改善箇所説明図

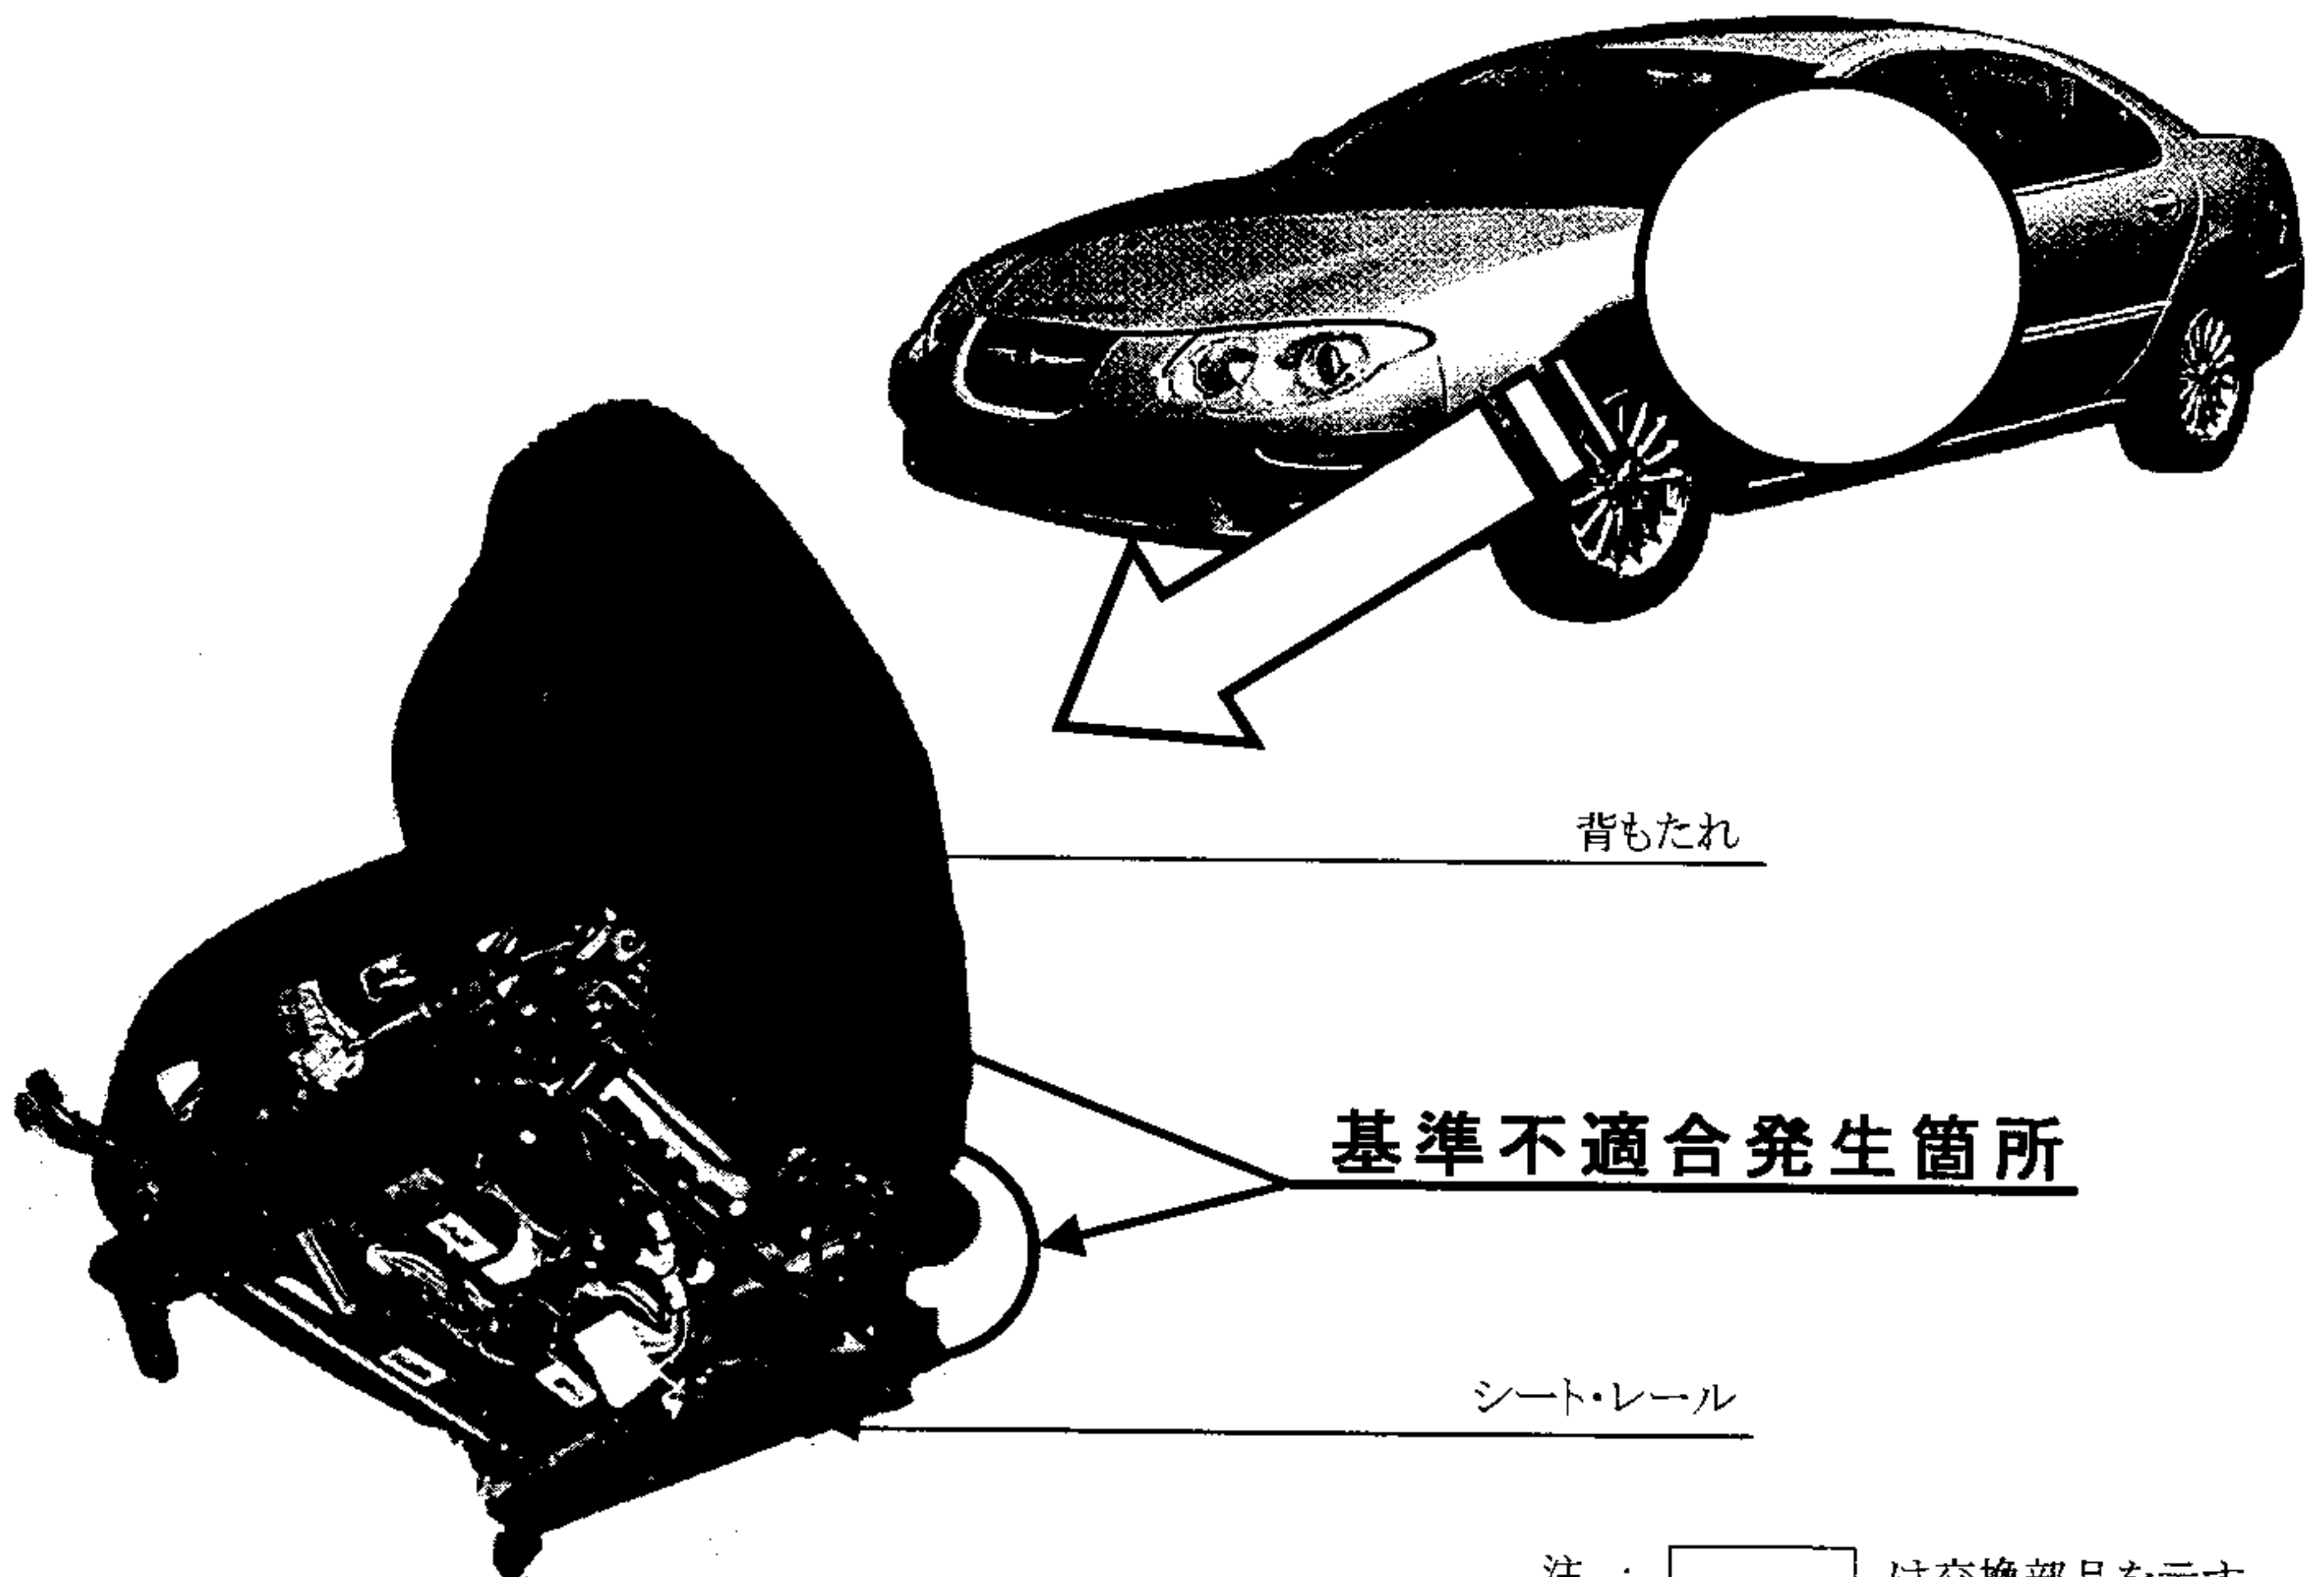
乗車装置において、運転者席の背もたれと背もたれ角度調整装置とを固定する取付ボルトの締付トルクが不足しているものがあるため、そのままの状態で使用を続けると、当該ボルトが緩むことがあり、最悪の場合、運転中に当該ボルトが破損して背もたれが倒れるおそれがある。

全車両、当該ボルトを対策品と交換するとともにナットを追加して取り付ける。
